### Bebauungsplan Nr. 670

## Ergebnisbericht

**Bebauungsplan Nr. 670 – Gebiet zwischen Wolfstraße und Ronsdorfer Straße  
Frühzeitige Beteiligung der Öffentlichkeit gem. § 3 Abs. 1 Baugesetzbuch**

Kartenauszug zu Plat. 1.3

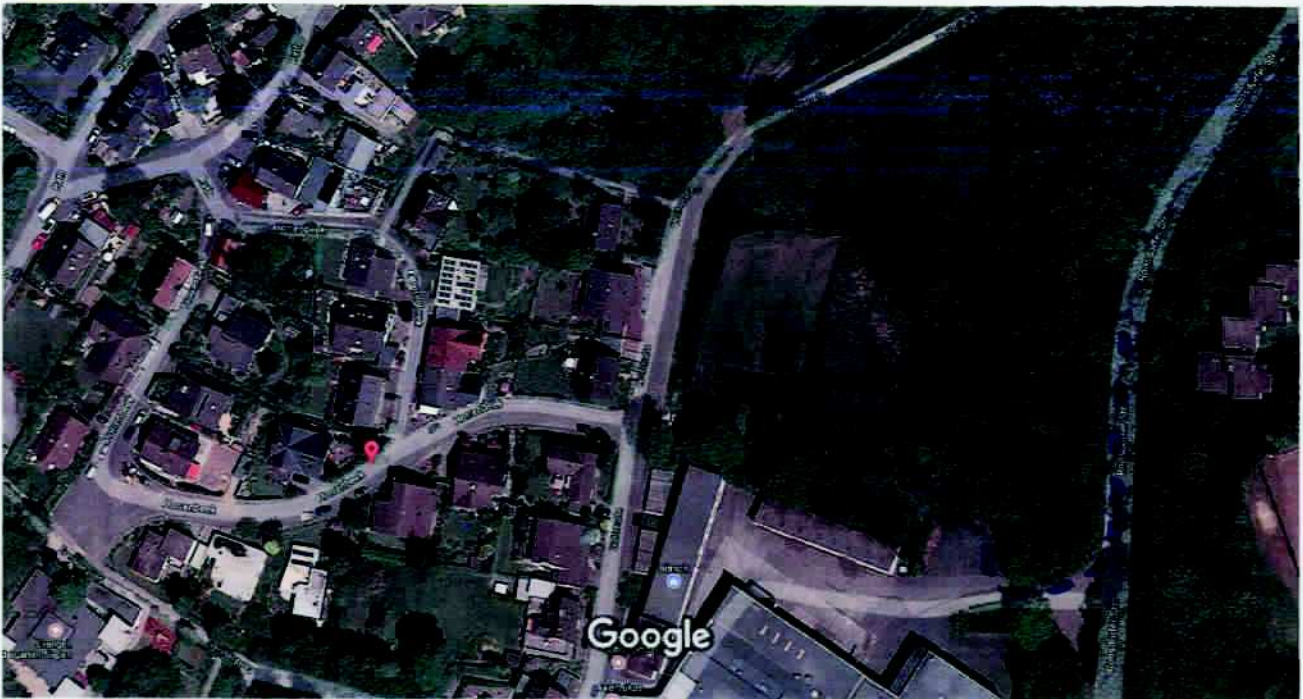
Insofern wird durch die Beseitigung der Gehölze in der Mitte des Betriebsgrundstückes und – falls dies auch beabsichtigt sein sollte – entlang der Ronsdorfer Straße eine Erhöhung der Lärmbelastung durch den dortigen Straßenverkehr hervorgerufen.

In diesem Zusammenhang ist auch darauf hinzuweisen, dass etwa die Wohnbebauung Wolfstraße 25 und 27 aufgrund ihrer unmittelbaren Nähe, sowie die Häuser Horrenbeek 2, 4, 6, 8, 8a und 10 und noch höher liegende Gebäude wegen ihrer topografischen Lage oberhalb des Plangelandes und der mit der Ronsdorfer Straße vergleichbaren Höhensituation in Bezug auf den nördlich der Betriebszufahrt gelegenen Abschnitt der Ronsdorfer Straße keine Schallabschirmung durch die vorhandenen oder geplanten Betriebsgebäude erfahren.

Insofern sehen wir das Erfordernis, innerhalb der im beiliegenden Kartenauszug gestrichelt umrandeten Fläche den vorhandenen Baumbestand entlang der Ronsdorfer Straße komplett und auf dem Betriebsgrundstück möglichst weitgehend zu erhalten.

Zur 9. Änderung des FNPs	Zum BPlan Nr. 670
<p>Der vorbereitende und nur behördenverbindliche FNP schafft per se kein Baurecht. Darstellungen werden erst ab einer Größe von 0,2 ha vorgenommen. Aufgrund dessen wird auf die Ausweisung der Grünstrukturen auf der Ebene der vorbereitenden Bauleitplanung verzichtet.</p> <p>Die Begründung zur 9. Änderung des FNPs ist gemäß der Darstellungsgenauigkeit zum BPlan Nr. 670 entsprechend kongruent entwickelt.</p>	<p>Zu Punkt 1.1: Der Untersuchungsbereich des Gutachtens wurde in Absprache mit dem externen Ingenieurbüro für Technische Akustik und Bauphysik sowie der Abteilung Betrieblicher Umwelt- und Immissionsschutz abgestimmt. Aufgrund dessen wird von einer Ausweitung des Untersuchungsraums abgesehen.</p> <p>Zu Punkt 1.2: Das Gebiet wurde in vier Teilgebiete gegliedert. Die Kontingentierung mit flächenbezogenen Schalleistungspegeln führt an keinem Immissionsort zu Überschreitungen der Richtwerte für ein allgemeines Wohngebiet. Die Stellplatzfläche ist als ebensolche festgesetzt. Anderweitige Nutzungen sind planungsrechtlich nicht zulässig.</p> <p>Zu Punkt 1.3: Die Stellplatzanlage wird mit einem 8 m breiten Grünstreifen eingegrünt. Ob diesem Grünstreifen eine Schallschutzwirkung zu-</p>

kommt, kann nicht abschließend erörtert werden. Auf der östlichen Grundstücksseite werden die bestehenden Böschungsbereiche zum Erhalt der Grünstrukturen festgesetzt. Die schalltechnische Untersuchung berücksichtigt den Aspekt der Bepflanzung nicht. Jedoch wird bestätigt, dass durch die vorgenommene Geräuschkontingentierung die schalltechnischen Orientierungswerte an der Wohnbebauung eingehalten werden. Sollten es schallschutztechnische Effekte durch die Begrünung geben wäre dies zu begrüßen.

Planausschnitt zu PKT. 2

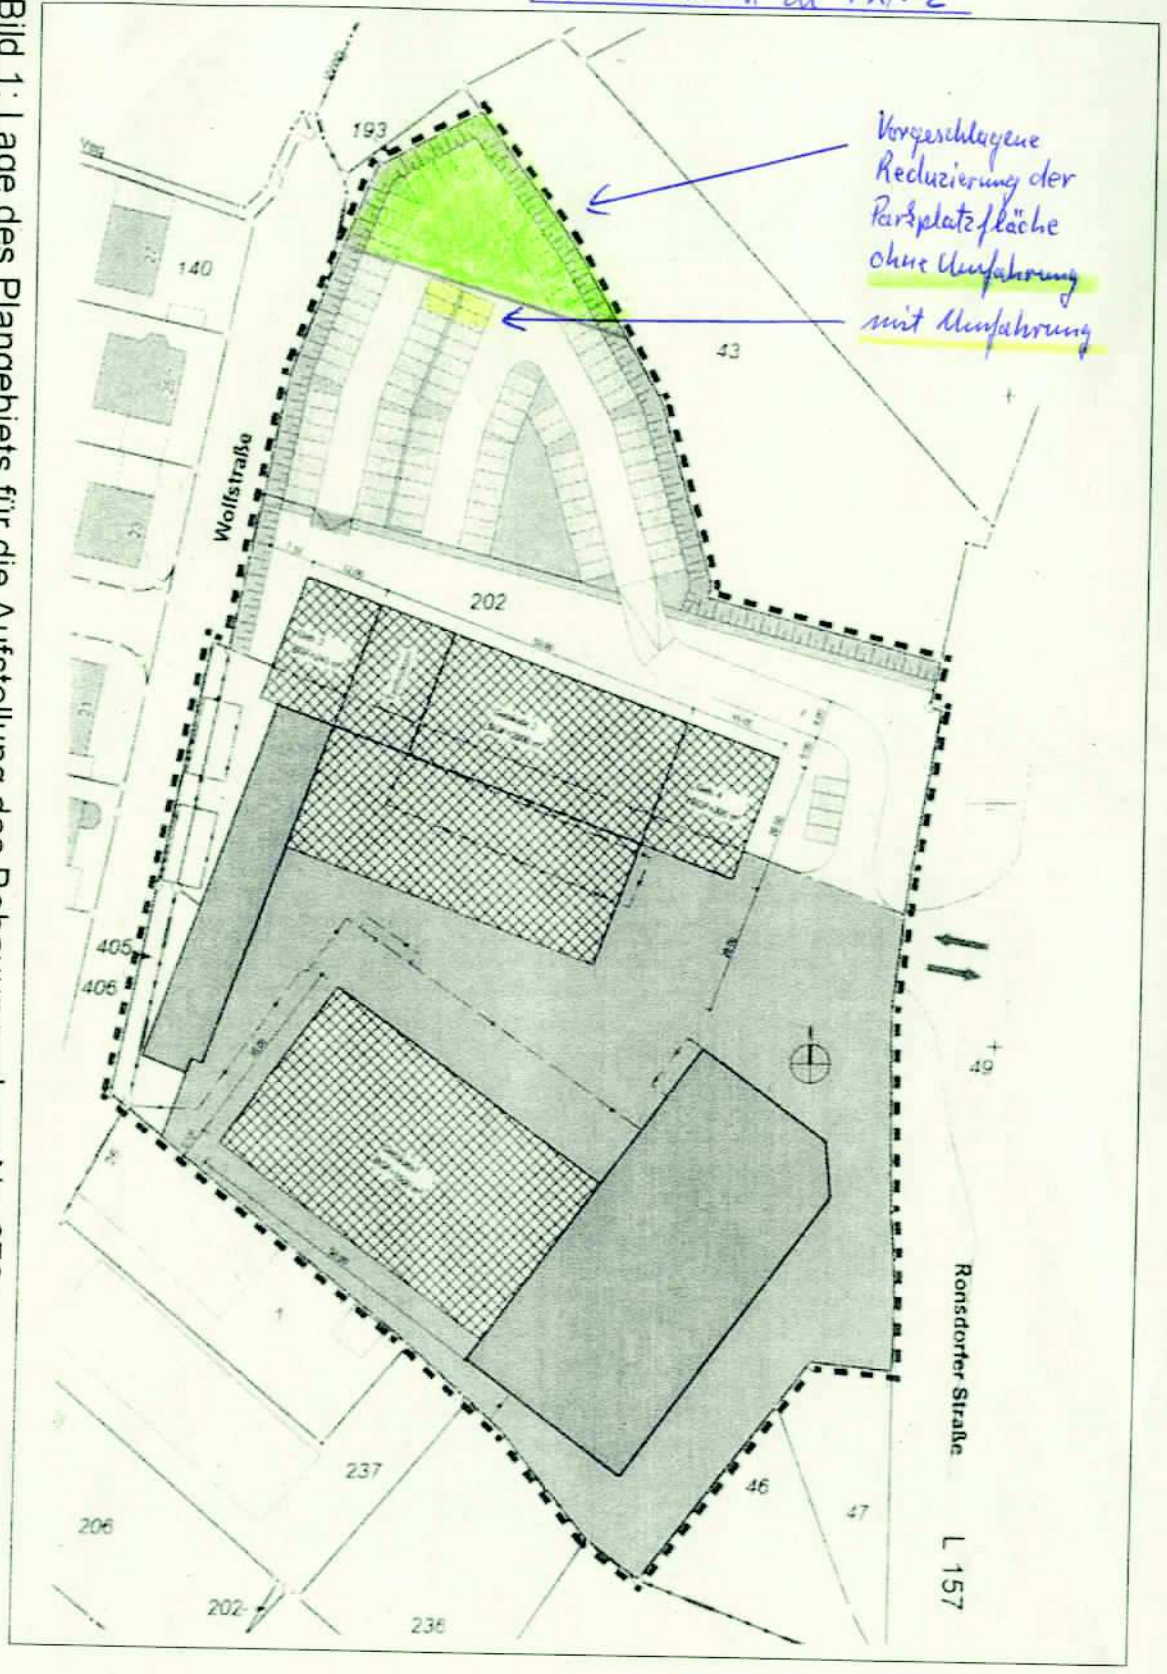
Es wird vorgeschlagen, die Parkplatzfläche mindestens um den im anliegenden Planausschnitt markierten Bereich zu reduzieren und die Vegetation auf diesem im Verhältnis zur Gesamtparkplatzfläche relativ kleinen, optisch aber im Verbund mit dem anschließenden Bachtal stehenden Bereich zu erhalten. Auf diese Weise würden lediglich 18, bei Aufrechterhaltung der geplanten Umfahrung 22 von insgesamt 115 Stellplätzen auf dem gesamten Betriebsgrundstück entfallen oder ggf. anderweitig untergebracht werden müssen.

Auf der so „geschonten“ Freifläche befindet sich ein Einzelbaum (Hainbuche), der fehlerhaft in der Karte 1 (Biototypenaufnahme) nicht eingezeichnet ist, sowie ein als Gebüsch bezeichneter Gehölzstreifen. Bei Verzicht auf die dortigen Stellplätze kann dieser Bestand ebenso wie der entsprechende Teil der Wiese erhalten werden.

Der bisherige Betrieb hatte Personalstellplätze zwischen den bestehenden Gebäudeteilen. Insbesondere bei Schichtwechseln kam es zu Engpässen und es wurde auch im angrenzenden Wohngebiet geparkt. Dies und die unsortierten Stellplätze entsprechen nicht dem Bauordnungsrecht. Hier muss zwischen den Sicherheitsansprüchen gegenüber den Mitarbeitern, der Forderung, die Stellplätze auf dem eigenen Grundstück zu realisieren und dem Umwelt- und Landschaftsschutz abgewogen werden. Die Stellplatzfläche ist angemessen gegenüber der möglichen baulichen Auslastung des Grundstücks.

Die Biotoypenaufnahme wurde überarbeitet und die Anregungen wurden aufgenommen. Der ermittelte Kompensationsbedarf wird vollständig ausgeglichen. Somit verbleiben keine erheblichen Auswirkungen auf Natur und Landschaft.
